高雄市政府水利局

「九番埤排水水岸環境營造計畫」細部設計審查會 會議紀錄

細部設計書圖審查會議意見修正對照表

一、工程名稱：「九番埤排水水岸環境營造計畫」

4 原石座椅詳圖

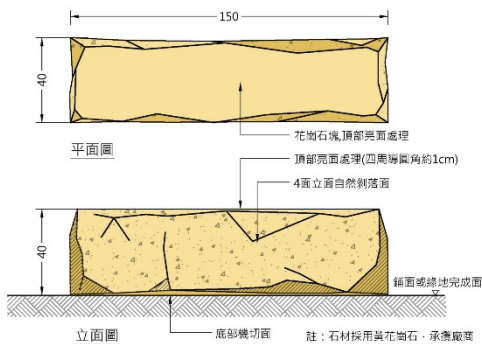
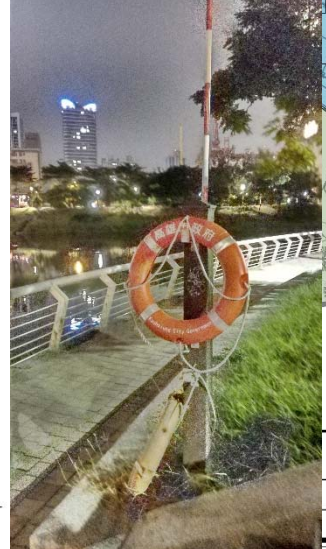
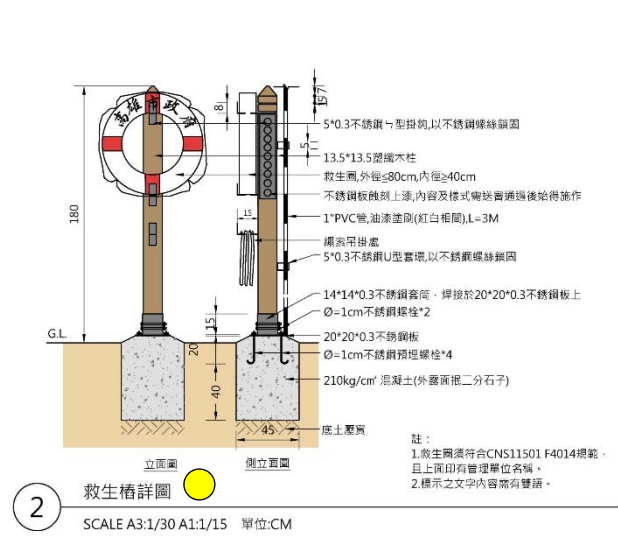
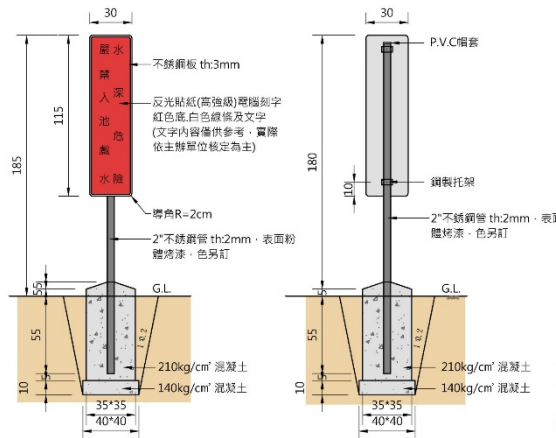
- 1、喬木移植應考量適合移植之季節，並列入植栽移植作業 SOP。
- 2、新設街道傢俱(例：原石座椅)需考量設置位置有無樹蔭，避免使用者曝曬。
- 3、巴西地毯草生長快速，建議評估其他草種可行性(例：假儉草)。
- 4、紙模地坪之特性建議施作於直線型鋪面，避免施作在彎曲鋪面上，亦可採較天然色鋪面(例：混凝土)。

審查委員意見		處理情形
龔天發委員		
1	喬木移植應考量適合移植之季節，並列入植栽移植作業 SOP。	感謝委員指教，相關移植規定皆依高雄市養工處植栽相關規範及綠美化補充說明辦理。
2	新設街道傢俱(例：原石座椅)需考量設置位置有無樹蔭，避免使用者曝曬。	遵照辦理，已將街道家具設置位置納入使用者考量，詳 L7-02、L7-03。
3	巴西地毯草生長快速，建議評估其他草種可行性(例：假儉草)。	感謝委員指教，考量整體景觀性，避免冬季草種呈現枯黃樣態，建議維持巴西地毯草，詳 P1-01~P2-01。
4	紙模地坪之特性建議施作於直線型鋪面，避免施作在彎曲鋪面上，亦可採較天然色鋪面(例：混凝土)。	感謝委員指教，紙模地坪皆設置於廣場等較大面積鋪面，詳 L7-02、L7-03。
詹水性委員		
1	設計經費請控制在預算內，雖為環境營造計畫，主要工項仍為渠道工程(佔此經費 64%)。	知悉，感謝委員指教，已修正預算請詳設計預算書。
2	請依照治理計畫用地範圍線辦理。	遵照辦理，已補充治理計畫用地範圍線於平面圖，詳 L3~L7 系列平面圖。
3	前瞻基礎計畫應辦理生態檢核。	知悉，本計畫已由主辦單位另案委由學術單位辦理生態檢核。
4	補繪地籍套繪圖，調查土地異動清冊。	知悉，感謝委員指教，已補充地籍套繪圖，詳 L3-01~L3-03。
5	L5 排水圖、L6 設計平面配置圖，標示用地範圍線、工程起訖點、渠道樁號。	遵照辦理，已補充於平面圖，詳 L6-01~L7-03。
6	補繪治理規劃縱斷面圖，應含計畫水位、設計護岸頂高、設計渠底、渠道谿線高、現況左右岸頂高等。	遵照辦理，已補充縱斷面圖及相關斷面說明，詳 S1-01~S3-16。

1 植栽平面配置圖二
SCALE A3:1/800 A1:1/400 單位:M
基地範圍(公有地範圍線)

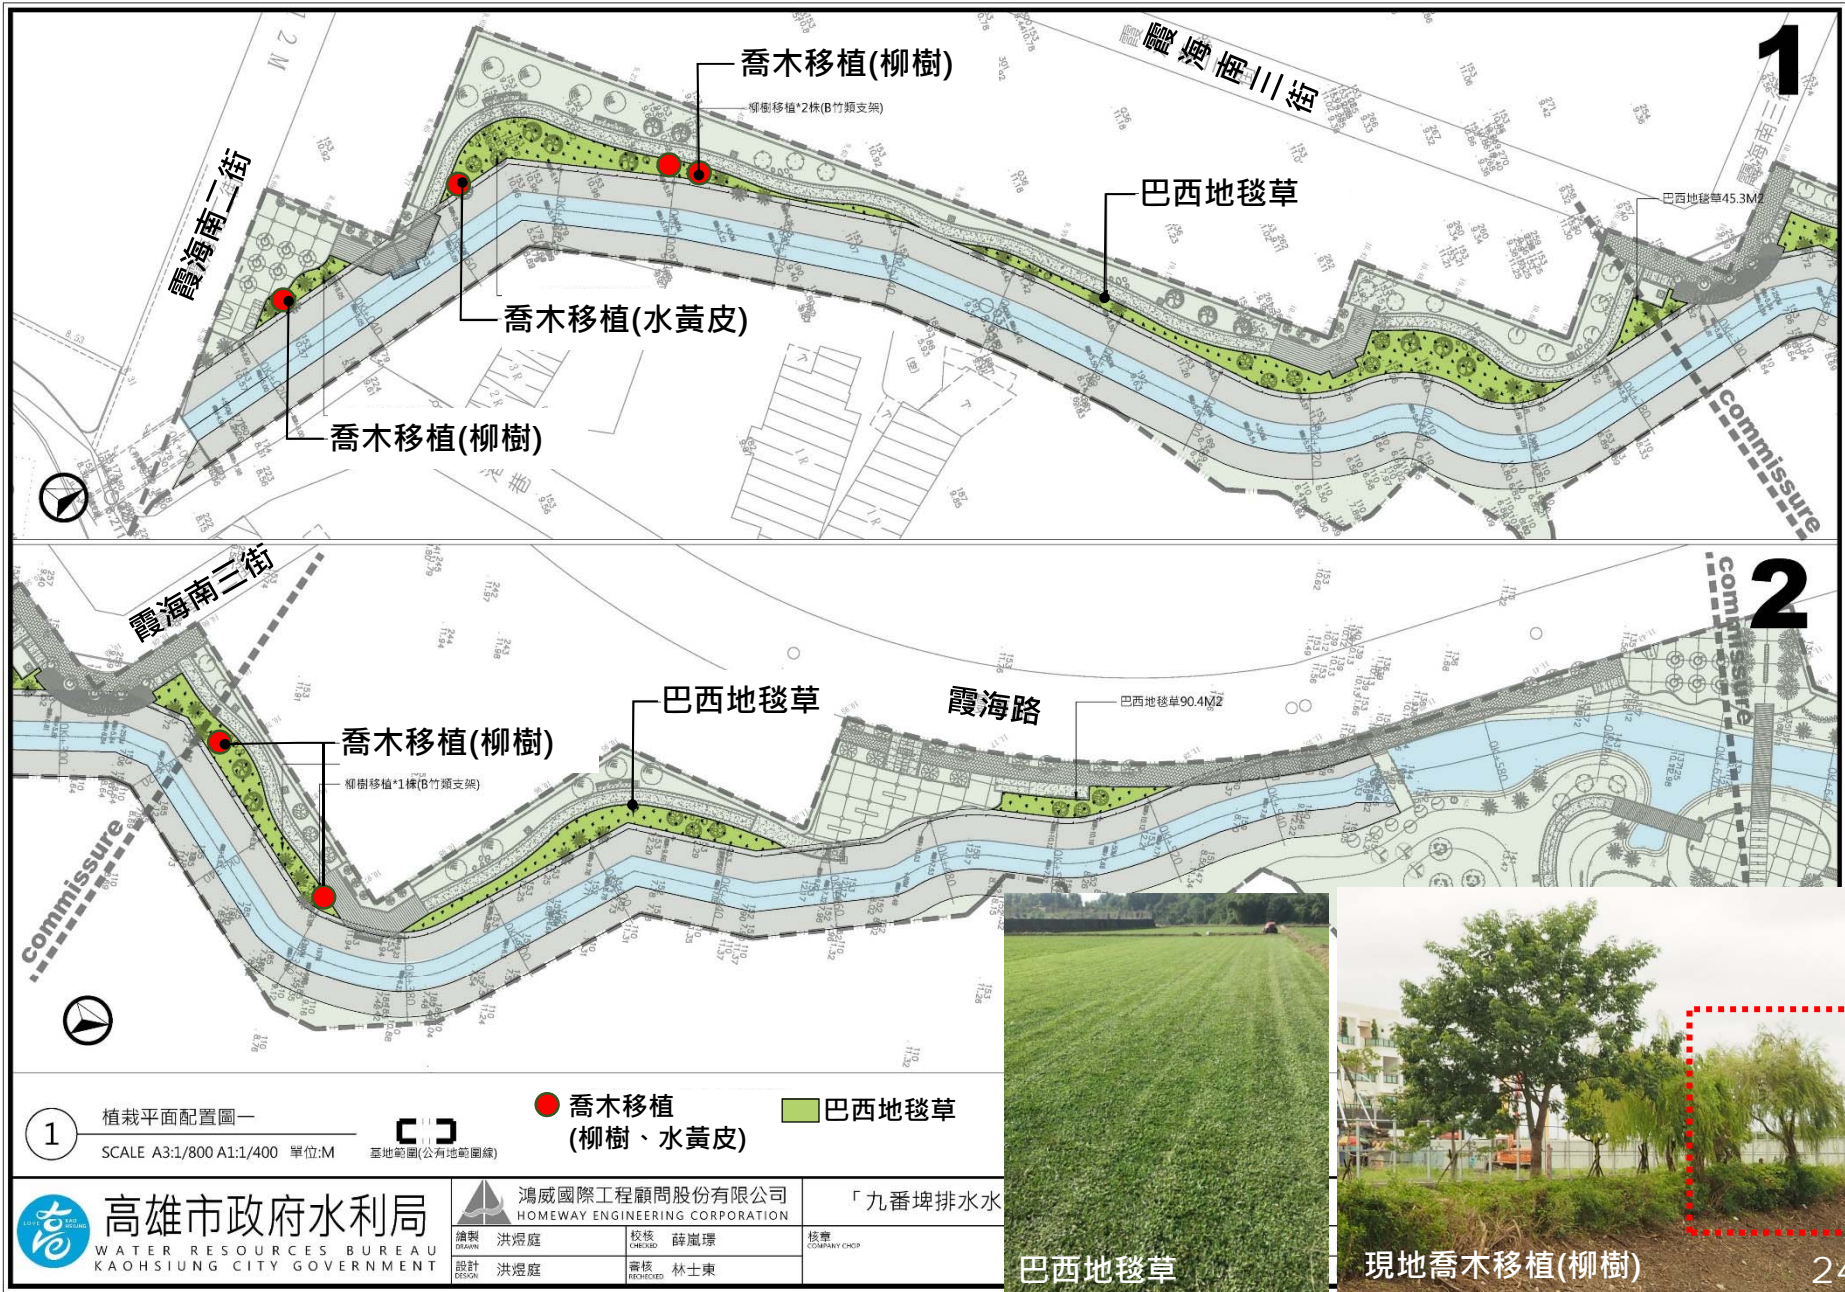
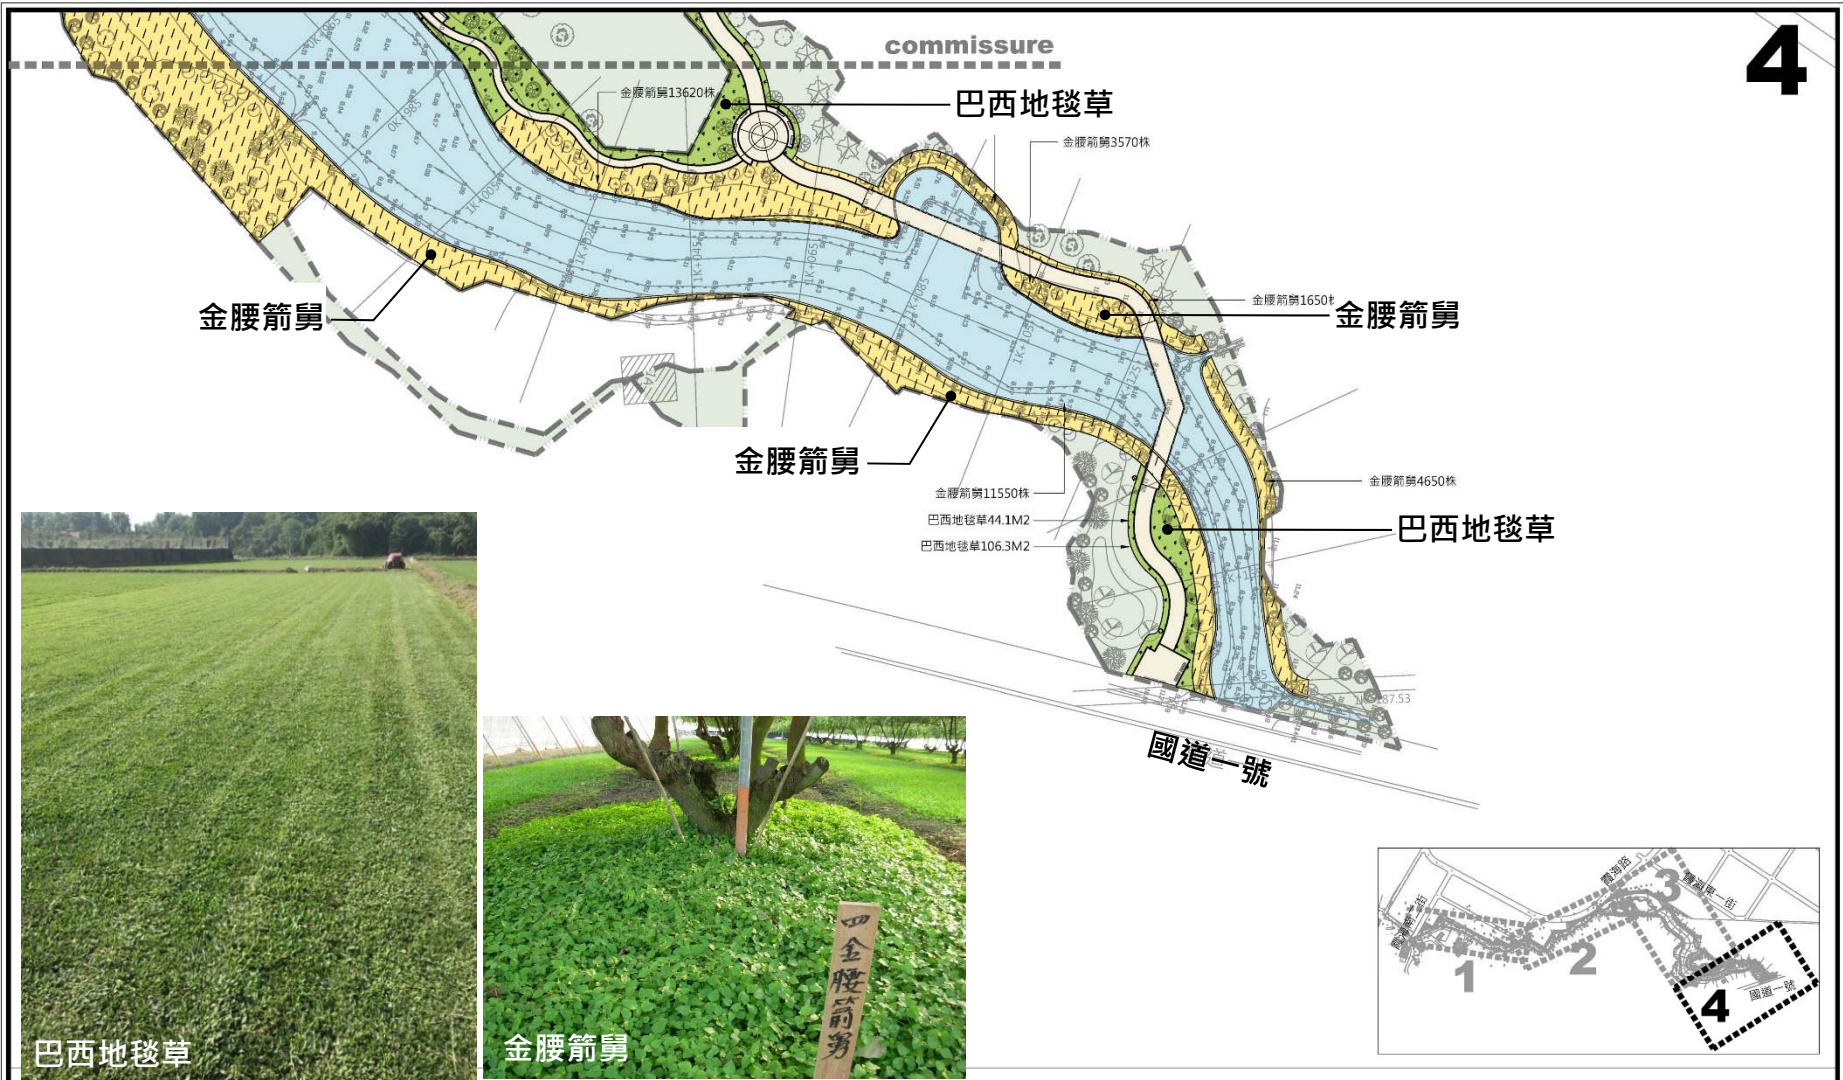
7、植栽部份，於預算書詳細價目表第三頁，金腰箭舅共 14 萬株，請問未來如何驗收？另外費用高達 354 萬元，是否有必要這麼大數量？圖 51/62 可知種植金腰箭舅面積達 4726M²，如都種植地毯草只要 37 萬，請考慮後續維護及其必要性。

審查委員意見		處理情形	
	原因。		
7	植栽部份，於預算書詳細價目表第三頁，金腰箭舅共 14 萬株，請問未來如何驗收？另外費用高達 354 萬元，是否有必要這麼大數量？圖 51/62 可知種植金腰箭舅面積達 4726M ² ，如都種植地毯草只要 37 萬，請考慮後續維護及其必要性。		感謝指教，已納入修正，詳預算書詳細價目表第 3-4 頁。
8	圖 59/62 燈具大樣圖，底座需顯示養工處字樣，因設置位置皆於本局維管範圍，除非養工願意接管，建議不要寫任何字樣。		感謝指教，已納入修正，請詳 E2-01。
9	建議燈具線路採並聯方式連接，防止故障一盞全部不亮發生，另外燈具內需裝設有防水盒之漏電斷路器，另外過去發生沿線線材被盜事件，本項工程需考量線材防盜措施。		感謝指教，已納入修正，請詳 E2-02。
10	喬木種植、移植、移除，請參照養工處植栽養護相關規定辦理，勿有類似尿布樹事件發生。		感謝指教，相關植栽規定皆依高雄市養工處植栽相關規範及綠美化補充說明辦理。
11	如有多餘經費，請研議將第三期一座板橋拆除及拱橋修繕納入本案工程。		知悉，因本案經費有限，建議另案納入辦理。
本局區域排水科			
1	請協助辦理地方說明會，後續再與生態檢核顧問團隊研討降低對生態環境衝擊之對策。		知悉，配合辦理。
2	與九番埤水質淨化場場址介面須注意銜接問題。		知悉，配合辦理。

1 造型高燈大樣圖
SCALE A3:NTS A1:NTS 單位:NTS

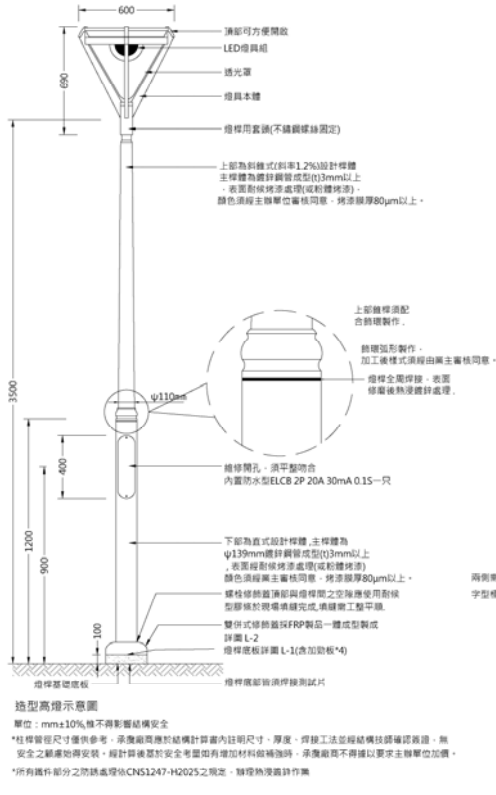
8、圖 59/62 燈具大樣圖，底座需顯示養工處字樣，因設置位置皆於本局維管範圍，除非養工願意接管，建議不要寫任何字樣。
